Zlepšení kvality vod horního povodí řeky Moravy - II. fáze

změnový list č.		Datum předložení	4. 12. 2015
Ev.č.	ZL-113-S-Z-SO 3.004	Datum schválení	7. 12. 2015
Objednatel	Vodohospodářská zařízení Šumperk, a.s., Jílová 6, 787 01 Šumperk		
Správce stavby	Sdružení API-VRV, vedoucí partner API spol. s r.o., Palackého 12, 150 56 Praha 5		
Zhotovitel	IMOS Brno, a.s., Olomoucká 174, 627 00 Brno		
Změnový list předkládá:	zhotovitel		
Charakter změny:	Práce neobsažené v ZDS xx)		Oprava položek dle skutečnosti
Stavba / objekt / úsek:	3. Město Zábřeh / SO 3.004 - LOKALITA UL. 28. ŘÍJNA		
<u>Specifikace změny:</u> V ZDS navržené přeložky NTL plynovodu 004/6.2 a 004/6.3 po upřesnění podkladů od RWE byly změněny v RDS na STL plynovodní přeložky 004/6.2 a 004/6.3 d 225/12,8. Tímto dochází ke změně v technologii propojování plynovodů, v tzv. 2-násobného balonování středotlakého plynovodu. Zhotovitel navrhuje pro bezpečné odstavení plynovodu během provádění propoje přeložky plynu provést 2-násobné balonování stávajícího potrubí - speciální uzavření plynovodu.

Iniciační dopis ID-113-S-ZO-SO 3.004 - Propojení plynovodní přeložky 004/6.2 a 004/6.3

Propojení plynovodní přeložky 004/6.2 a 004/6.3

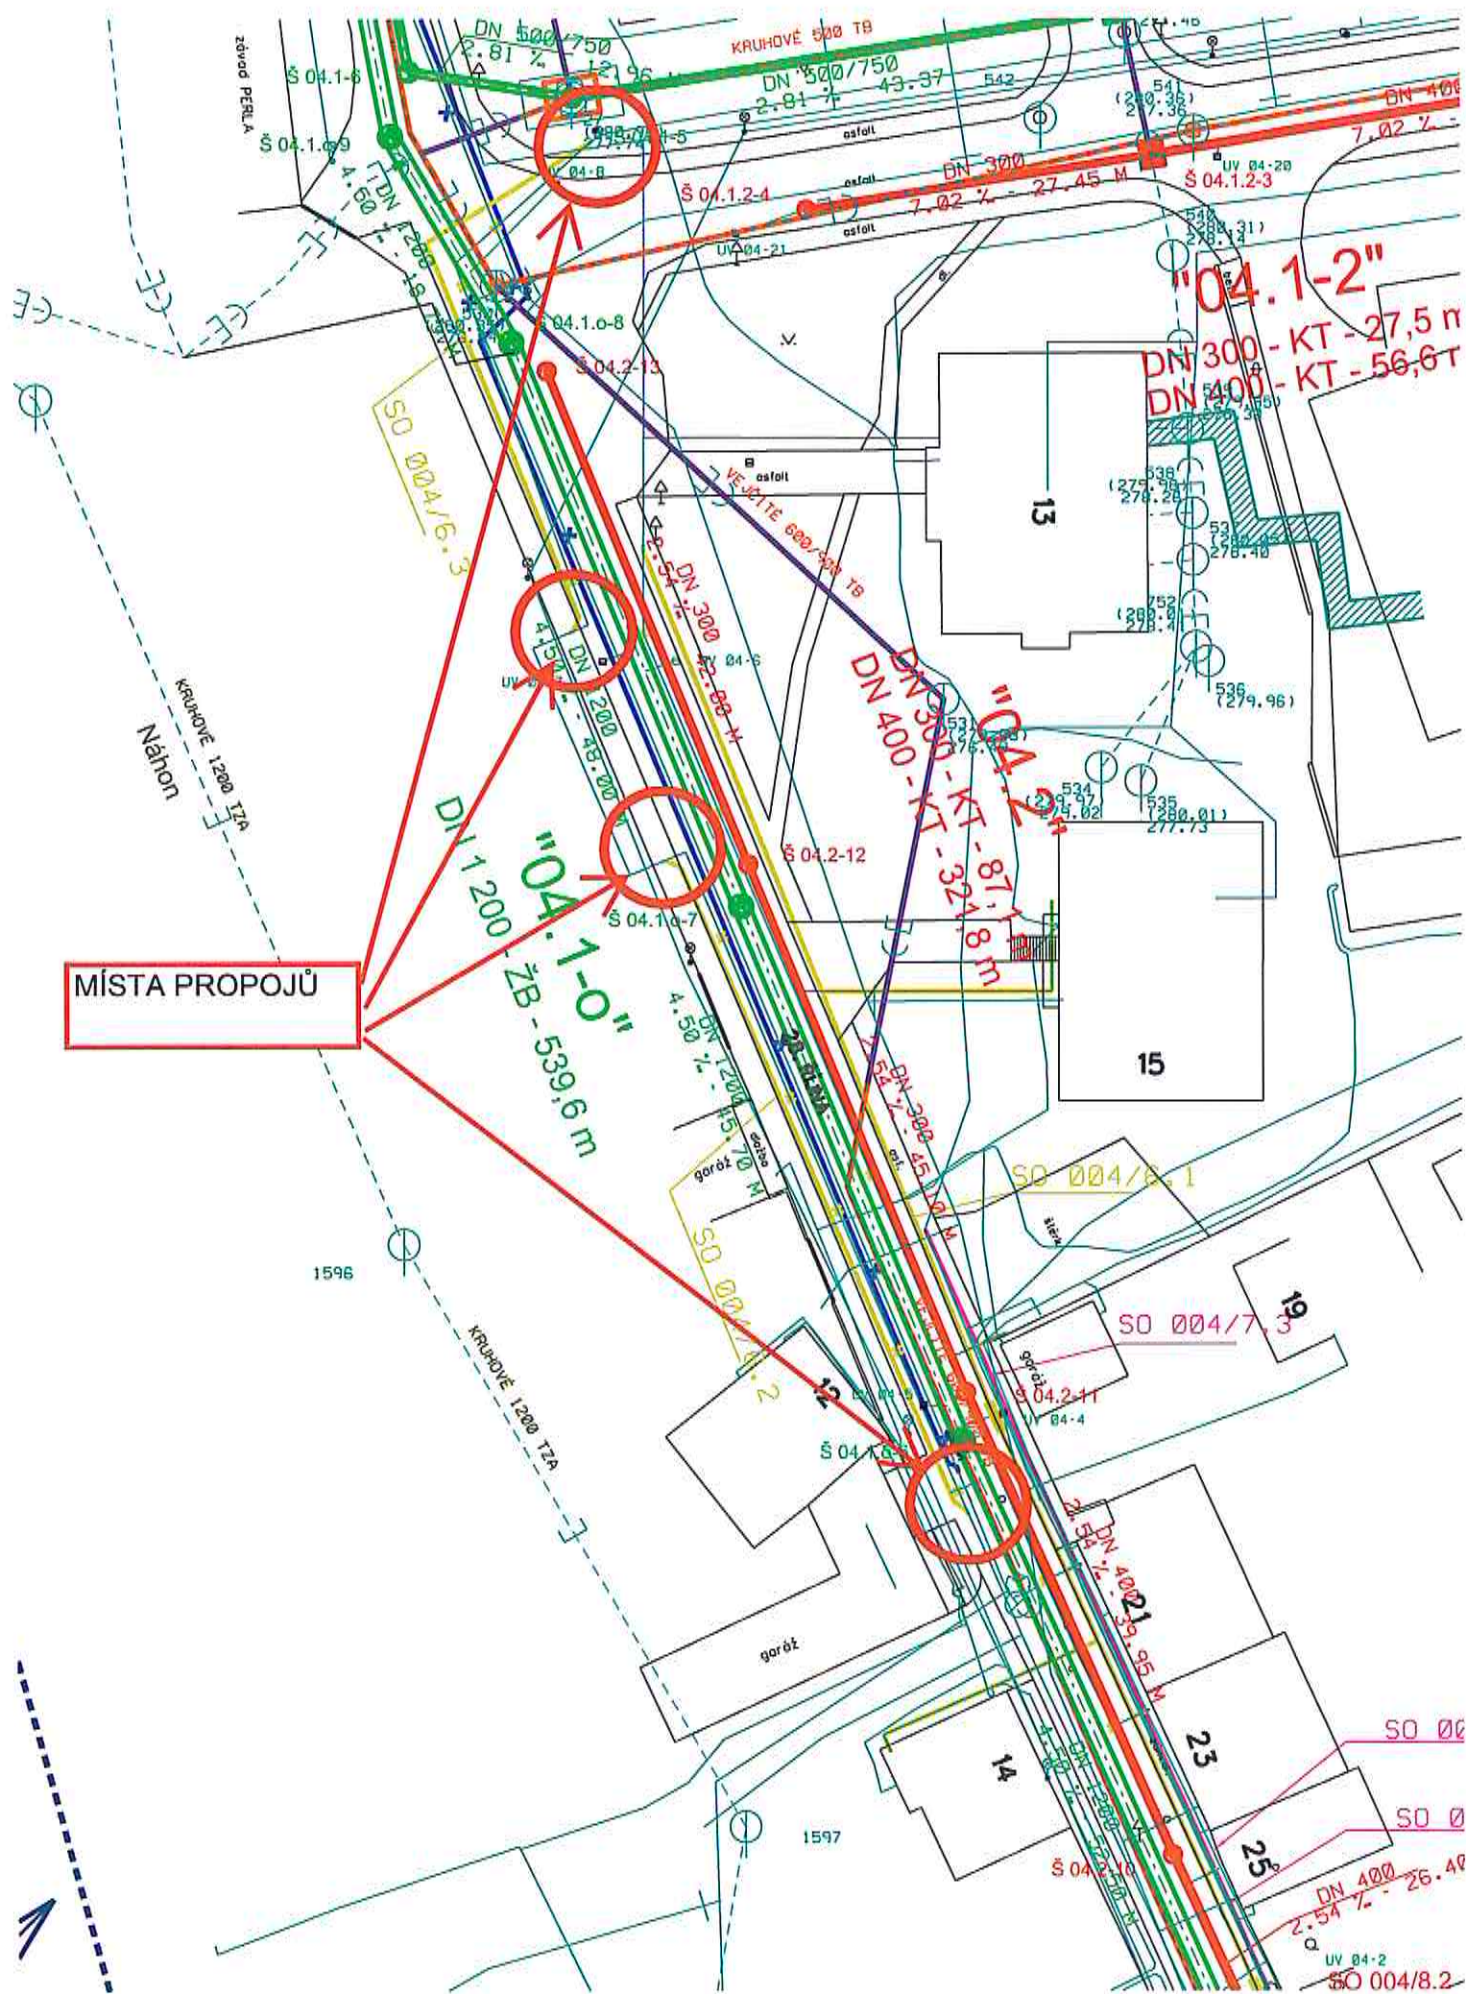
Navržená přeložka NTL plynovodu 004/6.2 a 004/6.3 po upřesnění podkladů od RWE, byla provedena změna v PD na STL plynovod přeložek 004/6.2, 004/6.3 d 225/12,8.

Tímto dochází ke změně v technologii propojování plynovodů, v tzv. 2-násobného balonování středotlakého plynovodu.

Pro bezpečné odstavení plynovodu během provádění propoje přeložky plynu provést 2-násobné balonování stávajícího potrubí - speciální uzavření plynovodu.

PŘELOŽKA STL PLYNOVODU 004/6.2

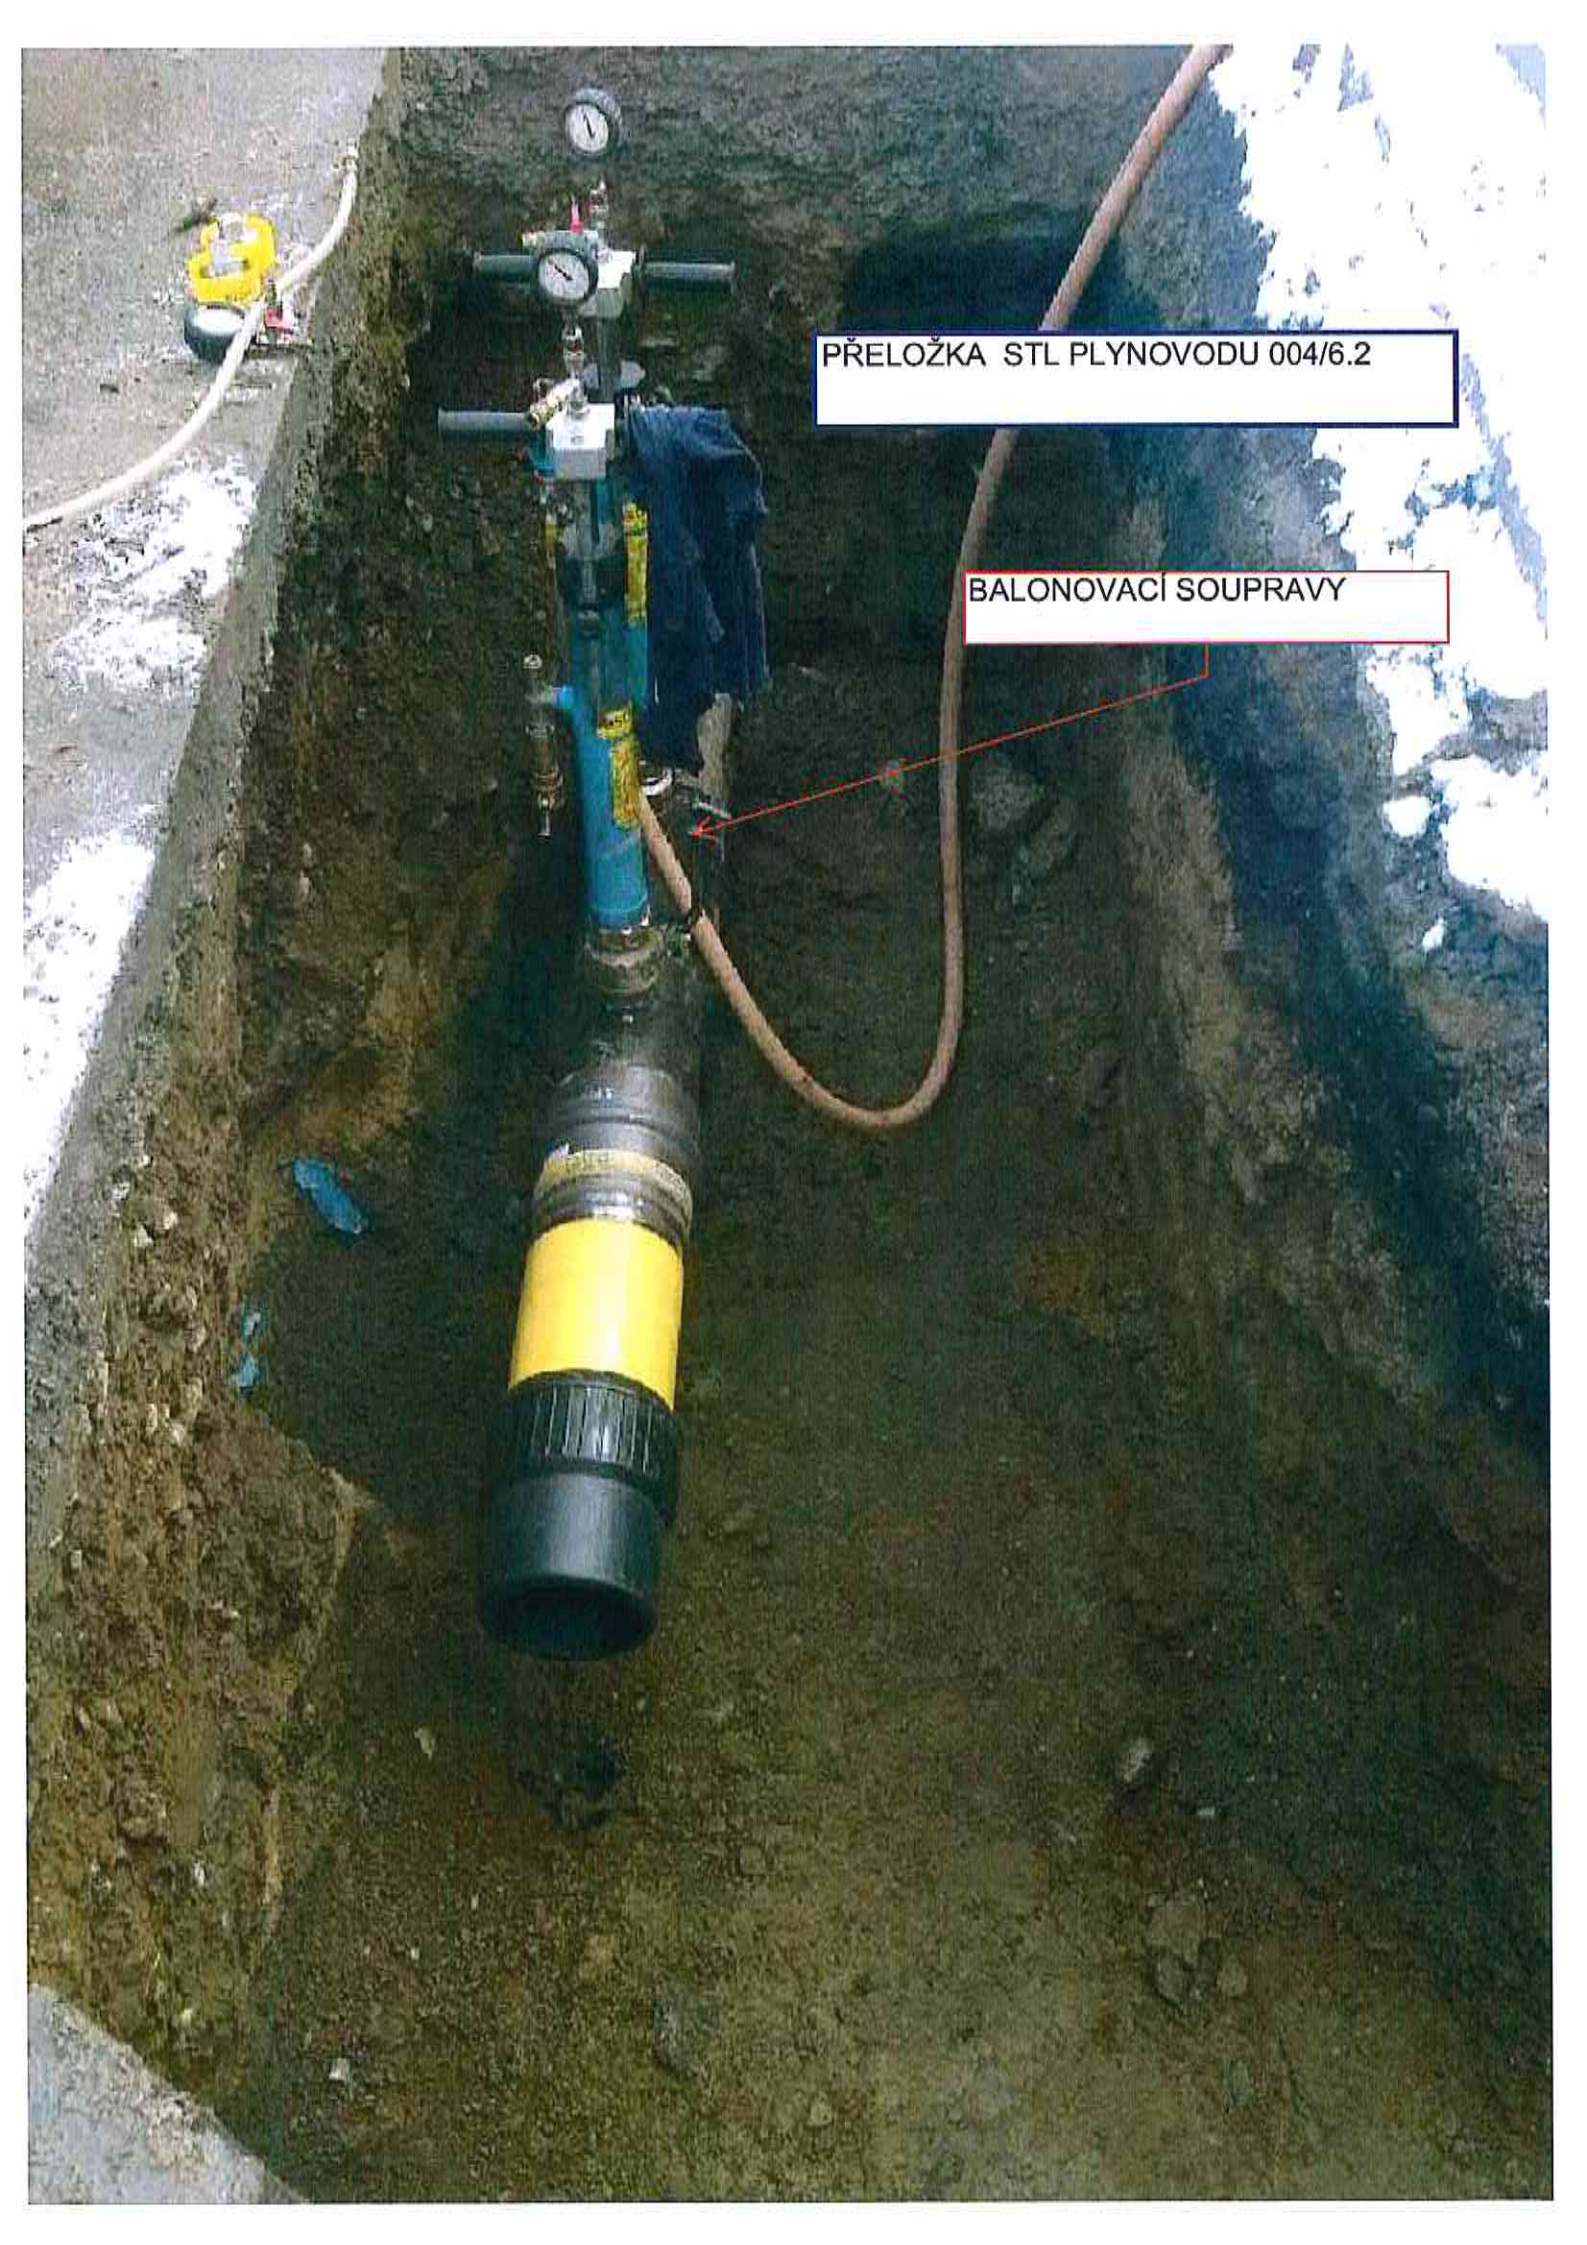
Zhotovitel upozorňuje, že při výkopových pracích na v lokalitě 3.004 v ulici 28. října bylo zjištěno, že v místě navržených přeložek plynovodu 004/6.2 a 004/6.3 se nachází stávající plynovod v tlakovém pásmu STL. V zadávací dokumentaci jsou přeložky navrženy v tlakovém pásmu NTL.

Zhotovitel doporučuje provést 2-násobné balonování - speciální uzavření plynovodu.

Z pozice generálního projektanta s návrhem souhlasíme, neboť konkrétní situaci nebylo možno předvídat. V podkladech provozovatele plynovodu bylo uvedeno, že se jedná o tlakové pásmo NTL. Bez provedení výše navržených úprav není možné dokončit přeložky plynovodu.
